Objet : Votre avis négatif sur la demande d'autorisation environnementale au projet d'augmentation de puissance de Charnailat 2.

Le service de la police de l'eau de la Direction Départementale des Territoires nous a transmis votre avis négatif sur le projet d'augmentation de puissance de la centrale hydroélectrique de Charnailat à Eymoutiers, daté du 21 août 2025. Projet Charnailat 2.

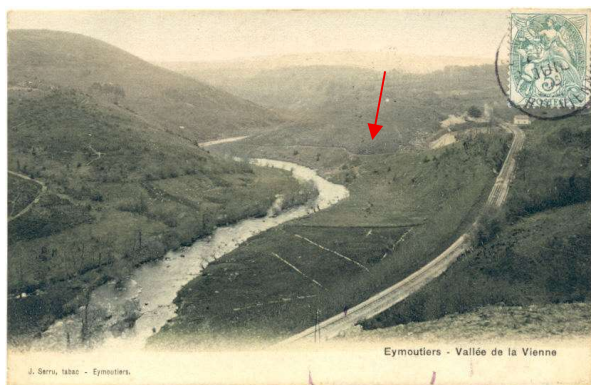
Concernant les idées reçues de rivière "naturelle, sauvage, que tout était mieux avant" :

Ces photos datant probablement de 1900 et 1910 de part et d'autre de la construction de Charnailat 1 montrent que les situations antérieures de berges « pelées » sans ripisylve, ne sont pas toujours aussi idylliques qu'on peut les imaginer dans nos rêves de bienpensant et devraient nous faire réfléchir et nous rendre plus mesurés dans nos propos.
